泊発電所の基準津波に関するコメント回答

(日本海東縁部に想定される地震に伴う津波)

令和3年5月28日
北海道電力株式会社

令和元年9月27日審査会合における指摘事項一覧

既往の知見(5/9) 地質構造に基づいたひずみ集中帯

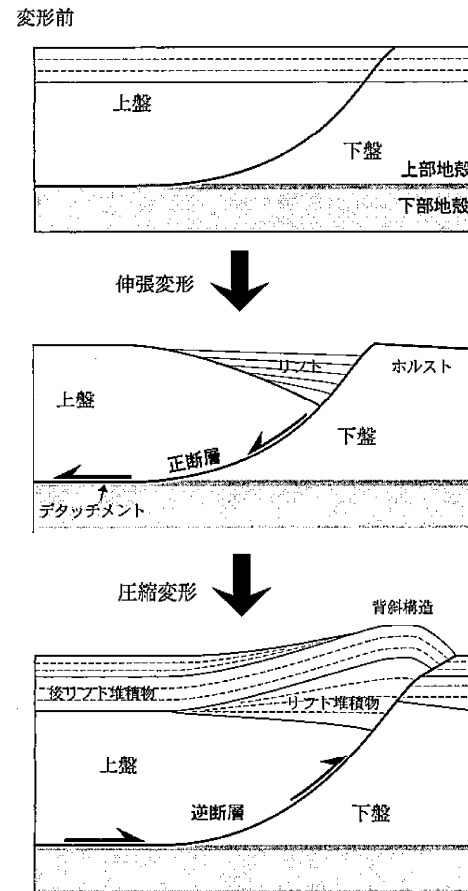
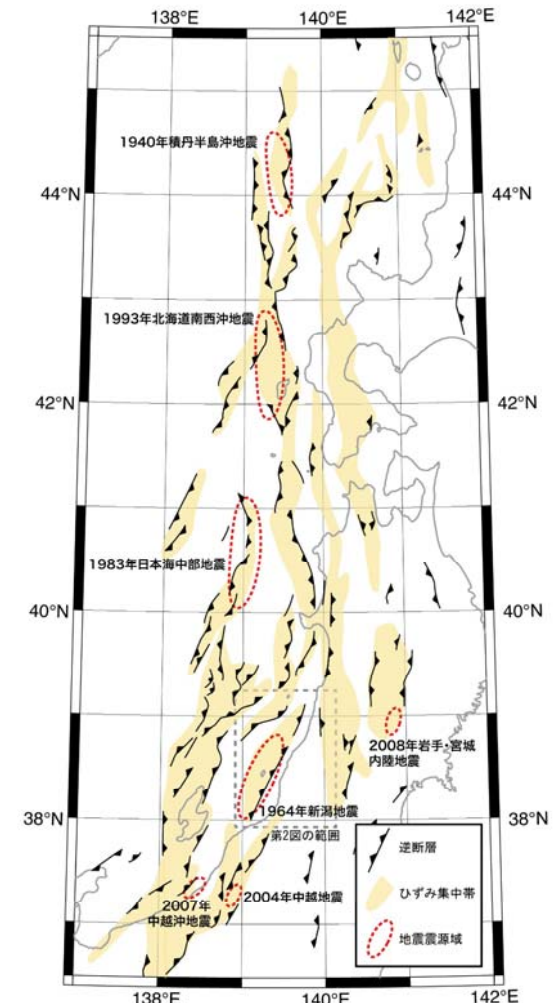
9	資料中に「ホルスト」と記載されているが、断層は確認できているのか。「ホルスト」の記載が文献の引用であるならば、その文献の詳細と事業者の見解を併せて示すこと。	<ul style="list-style-type: none"> ○地形の高まりを「ホルスト」と表現しており、文献の引用ではなく、適切な表現ではないことから、「地形の高まり」に記載を改める。 ○回答内容はP25に掲載。

伸張応力場では上盤が沈降し、堆積盆地(リフト)が形成される。一方、断層の下盤はほとんど変動しないため、相対的な高まり(ホルスト)として残る。伸張応力場から圧縮応力場に転じた場合には、正断層が逆断層として再活動し、堆積盆地を含む上盤が隆起し、非対称な背斜構造が形成される。

【波源位置（複数枚モデル，走向一律 $\pm 2.5^\circ$ ， $\pm 5^\circ$ 変動）】

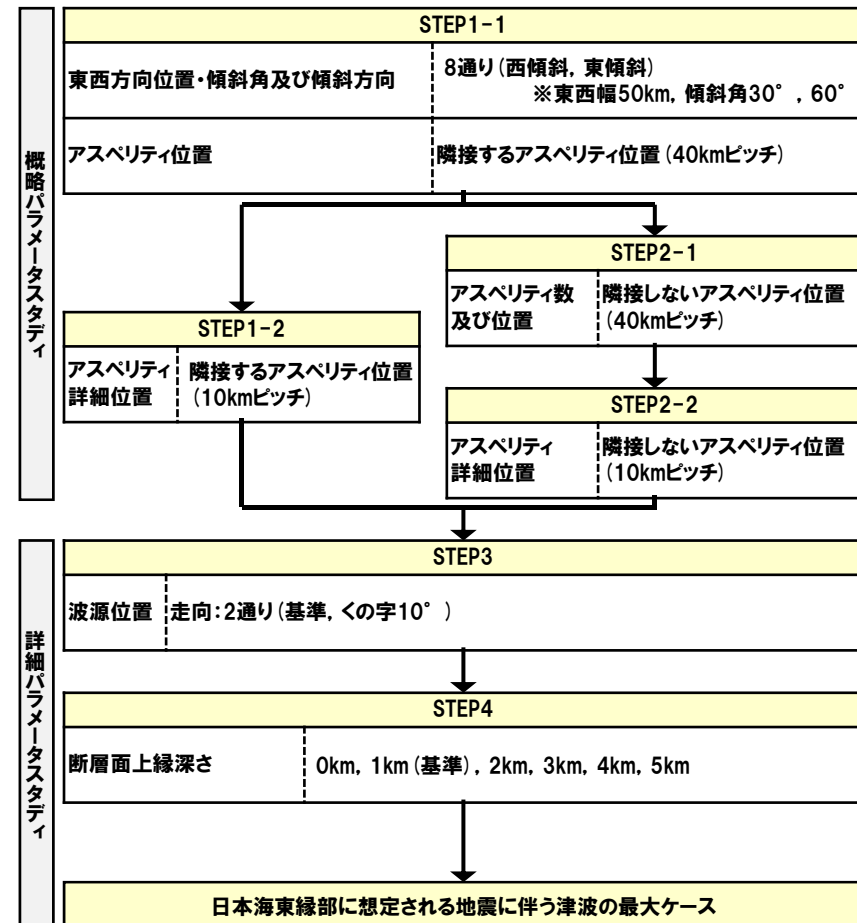
指摘時期	No	指摘事項	説明時期
令和元年9月27日 審査会合	1	敷地前面上昇側における最大水位発生地点については、防潮堤の前面ではなく、敷地北側防潮堤の前面となっており、敷地前面上昇側の水位(10.78m)については何に用いる水位であるか明確になっていない。健全地形における評価地点と、敷地北側防潮堤の損傷を考慮した地形における評価地点については、評価の目的を整理したうえで、それぞれ適切な評価地点として設定するべき。	今後説明予定
	2	防波堤の南側・北側の損傷に加えて敷地北側防潮堤の損傷の組合せについて検討すること。また、日本海東縁部に想定される地震に伴う津波として全体像を示すことができる時期を提示すること。	今後説明予定
	3	土木学会(2016)における1993年北海道南西沖の波源モデルでは、断層面上縁深さ10kmと設定していることを踏まえ、断層面上縁深さを5kmより更に深くした検討が必要ではないか。地震動の評価における F_B-2 断層の評価では、地震発生層の下端を40kmで検討していることから、断層面上縁深さの変動幅を大きくさせた検討をすること。	今回説明
	4	波源位置を東方向へ移動させた場合、津波水位が大きくなることから、東方向へ移動させた場合における設定根拠の説明が必要である。今回示された波源モデルは過去の波源モデルから変わっており、感度の変化も想定されるため、波源位置に関する検討の深掘りが必要である。また、ひずみ集中帯と波源モデルの関係性を改めて整理すること。	今回説明
	5	ひずみ集中帯波源位置の検討において「西傾斜の断層パターン7」を基本として検討しているが、「東傾斜の断層パターン5」については東方向に動かしてもひずみ集中帯から外れないことから、これらの断層パターンについても検討し資料化すること。例えば、断層パターン5の断層面下端を、地震本部におけるひずみ集中帯の東端に設定した場合の検討等をする。	今後説明予定
	6	過去に実施している発電所を波源とした場合の評価では、同心円状に津波が伝播することから、これらの伝播経路上に波源モデルを配置し、走向を「くの字」にした評価の必要性について検討すること。	今回説明

No	指摘事項	回答方針
3	土木学会(2016)における1993年北海道南西沖の波源モデルでは、断層面上縁深さ10kmと設定していることを踏まえ、断層面上縁深さを5kmより更に深くした検討が必要ではないか。地震動の評価における F_B-2 断層の評価では、地震発生層の下端を40kmで検討していることから、断層面上縁深さの変動幅を大きくさせた検討をすること。	<ul style="list-style-type: none"> ○津波を伴う既往地震のモデル化では、検討対象(水位・遡上高、地震動等)が異なれば、同一地震でも設定されるパラメータ等が異なる。 ○本検討では、津波の水位や遡上高が検討対象であることから、日本海東縁部の特性や津波の波源に関する知見に基づき、基準波源モデルのパラメータ設定を行う。 ○断層面上縁深さ・地震発生層厚さの設定について、土木学会(2016)における1993年北海道南西沖の波源モデルとの比較を行い、断層面上縁深さのパラメータスタディの変動幅の妥当性を確認する。 ○回答内容はP56～61,108,109に掲載。
4	波源位置を東方向へ移動させた場合、津波水位が大きくなることから、東方向へ移動させた場合における設定根拠の説明が必要である。今回示された波源モデルは過去の波源モデルから変わっており、感度の変化も想定されるため、波源位置に関する検討の深掘りが必要である。また、ひずみ集中帯と波源モデルの関係性を改めて整理すること。	<ul style="list-style-type: none"> ○既往の知見を踏まえて、想定波源域(東西方向)の設定根拠について再整理する。 ○上記を踏まえ、波源位置のパラメータスタディの実施の必要性について検討する。 ○回答内容はP47～55,94～99に掲載。
6	過去に実施している発電所を波源とした場合の評価では、同心円状に津波が伝播することから、これらの伝播経路上に波源モデルを配置し、走向を「くの字」にした評価の必要性について検討すること。	<ul style="list-style-type: none"> ○詳細パラメータスタディのSTEP3において、波源位置の不確かさを考慮するため、走向に関するパラメータスタディを実施する。 ○過去に実施している発電所を波源とした場合の評価(逆伝播解析)では、同心円状に津波が伝播し、これらの伝播経路上に波源モデルを配置した場合に津波水位が大きくなることが想定されるため、くの字(北側断層を+方向、南側断層を-方向)に折り曲げたモデルによる検討を実施する。 ○回答内容はP104～106に掲載。

- 過去に実施している発電所を波源とした場合の評価（逆伝播解析）では、同心円状に津波が伝播し、これらの伝播経路上に波源モデルを配置した場合に津波水位が大きくなることが想定されるため、くの字（北側断層を＋方向，南側断層を－方向）に折り曲げたモデルによる検討を実施している（STEP3）。
- 以上から、複数枚モデル，走向一律 $\pm 2.5^\circ$ ， $\pm 5^\circ$ 変動の検討と比較して、くの字に折り曲げたモデルの方が泊発電所に対して保守的な津波評価になると考えられる。
